レーダービームの拡がりについて

2019年7月6日 憂慮する山口の科学者

表1 西台の標高とイージス・アショアのレーダー設置予定地からみた仰角 θ

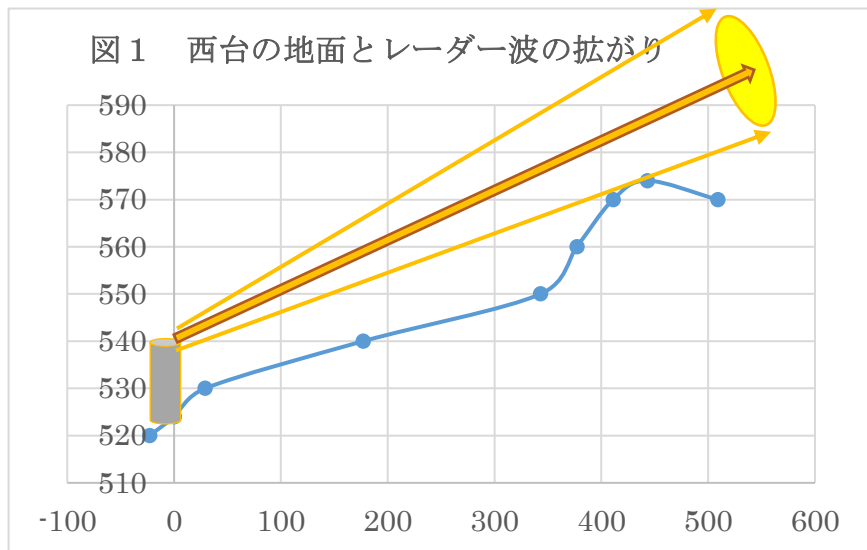
国土地理院の電子地図ではレーダー予定地のほぼ北に574mを表示する地点がある。防衛省の報告書の45頁の配置図からレーダーデッキの標高を524mとし、そこから574mの地点に向かって地図上で直線を引く。等高線との交点の水平距離を読み取り、仰角 θ を求めると表1のようになる。

レーダーデッキの建物の分だけ嵩上げされて、レーダーは地面から15mあたりにくるだろうから29m先の標高530mは障壁とならない。一方で、西台には樹木があること、および電波がスムーズに通るためにはフレネルゾーンと呼ばれる“電波の通り道”が必要なので、574mの最高地点

の 15m 上を電波の中心が通ると考える。したがって、表 1 の仰角 6.4° が最低必要な仰角と思われるだろう。

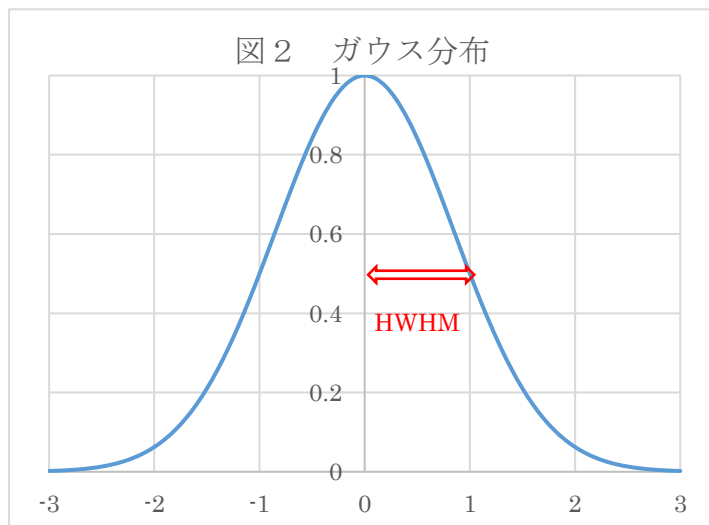
以上の考察をイラストであらわしたのが図 1 である。縦と横の尺度は異なるので、この図に角度器を当てても意味がない。表 1 の水平距離と標高の関係にレーダーデッキの高さと山頂にそれぞれ 15m を足した場合のメインビームの放射の最低角度を太い矢印で描いている。

さらに考慮しなければならないのは、メインビームには角度の広がりがあるということである。これは報告書の 69、72、74 頁のイメージ図でも描かれているところである。図 1 ではこれを細い矢印で示した。

結論として、西台にあたるメインビームの裾野がサイドローブ並みに弱くなることを要請すれば、レーダービームの照射の中心方向の仰角は西台の障害物の仰角よりもさらに 3° 余計にとらなければならないということだ。仰角 $5\sim 9^\circ$ でレーダーを運用すると、強力なメインビームの裾野が西台の山頂に反射・散乱し、サイドローブよりも深刻な電波障害を引き起こす危険性がある
